**RIFACIMENTO METANODOTTO  
PIEVE DI SOLIGO – SAN POLO DI PIAVE - SALGAREDA**

1° TRATTO DA AREA IMPIANTO N. 915 DI SAN POLO DI PIAVE A SALGAREDA  
2° TRATTO DA AREA IMPIANTO N. 915 DI SAN POLO DI PIAVE A PIEVE DI SOLIGO  
DN 300 (12") - DP 75 bar  
E OPERE CONNESSE

**RELAZIONE DI SINTESI**

**VERIFICHE DI OTTEMPERANZA ALLE CONDIZIONI  
AMBIENTALI DEL DECRETO VIA n.257 DEL 05.09.2019  
ART.2 - C.A. DEL PARERE CTVIA n.2850 DEL 26.10.2018**

**Tab. 4/A DISMISSIONE** tramite intasamento della condotta in corrispondenza dei principali corsi d'acqua

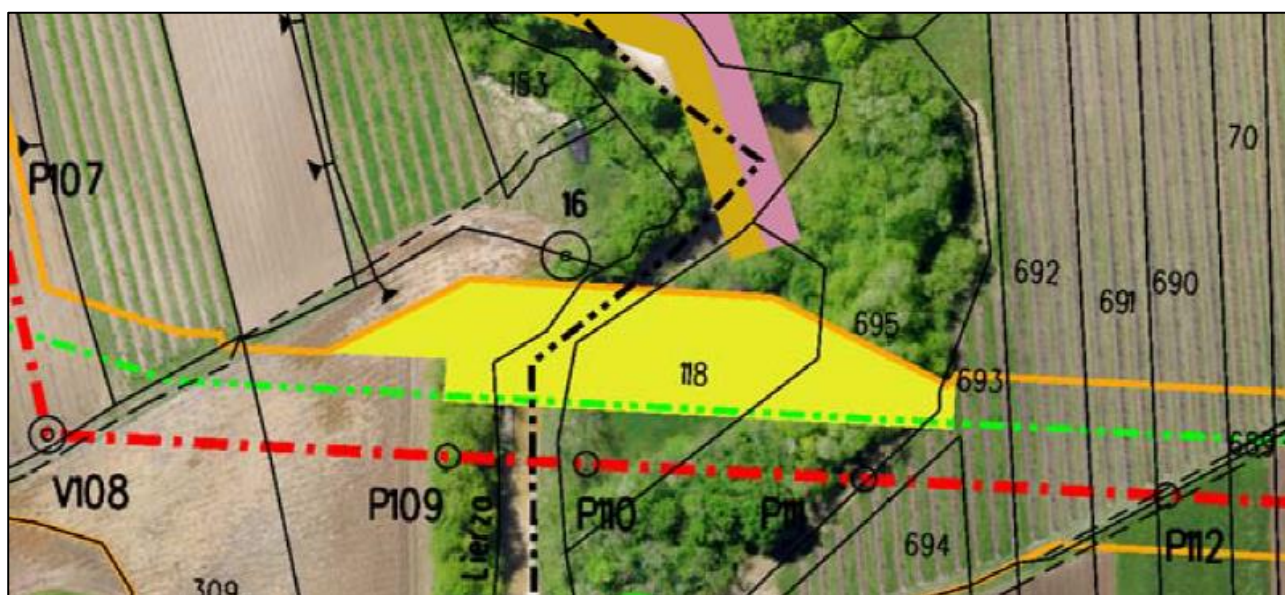
Purtroppo l'errore non è stato rilevato in tempo per essere corretto nella revisione del documento (inviata mediante lettera SRG prot.2087 del 16.10.2020).

Si riporta nel seguito la tabella corretta.

Stralcio da PG-IM-9110696-ORT

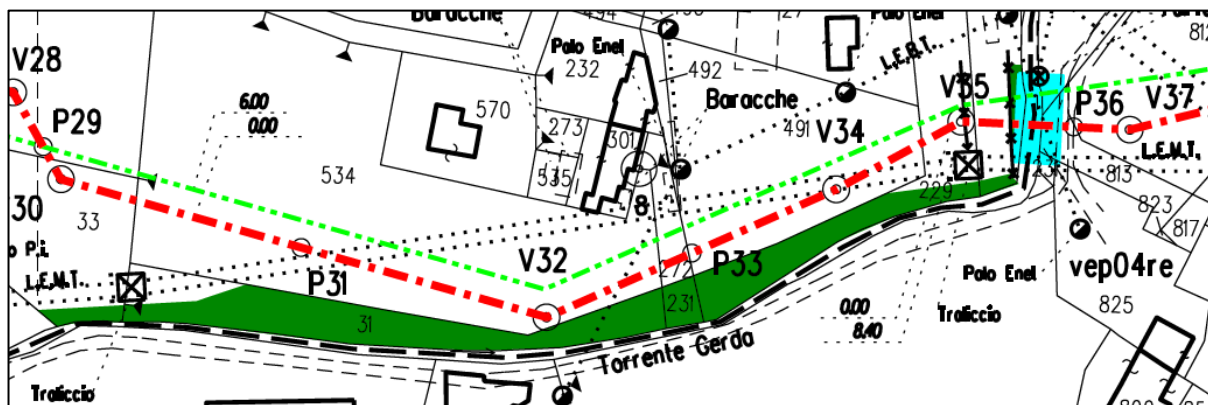
*“Dall’analisi delle planimetrie catastali su ortofoto riportanti le azioni di mitigazione, la prescrizione appare parzialmente rispettata. Si evidenzia che nel tratto che interessa il torrente Gerda tra i vertici del tracciato in costruzione denominati V30 e V37 ricorrono le circostanze descritte dalla condizione ambientale ed è prevista l’apertura della pista di lavoro con conseguente rimozione della vegetazione riparia”.*

Purtroppo nella tavola PG-IM-9110696-ORT allegata al documento LSC-510 Piano delle Mitigazioni Ambientali, che si riporta per lo stralcio di interesse, la rappresentazione è poco efficace per questione di scala ed errori dovute alla sovrapposizione tra mappe/immagini generate con differente sistema cartografico, origine e precisione (ortofoto, rilievo topografico e planimetrie catastali).

Si riporta per migliore chiarimento lo stralcio dell'analogica tratta del progetto estrapolata dalla planimetria P-RV-9110696 allegata al documento LSC-213 Progetto di Ripristino Vegetazionale, nella quale si vede con più evidenza la capezzagna privata posta in corrispondenza della linea in grassetto tratteggiato di limite tra fogli catastali), ed il corso d'acqua con tratteggio più sottile. Nella planimetria si nota anche il ripristino vegetazionale previsto per l'area boscata intercettata dall'area di lavoro (in verde scuro) che appunto è limitata dal bordo della strada.
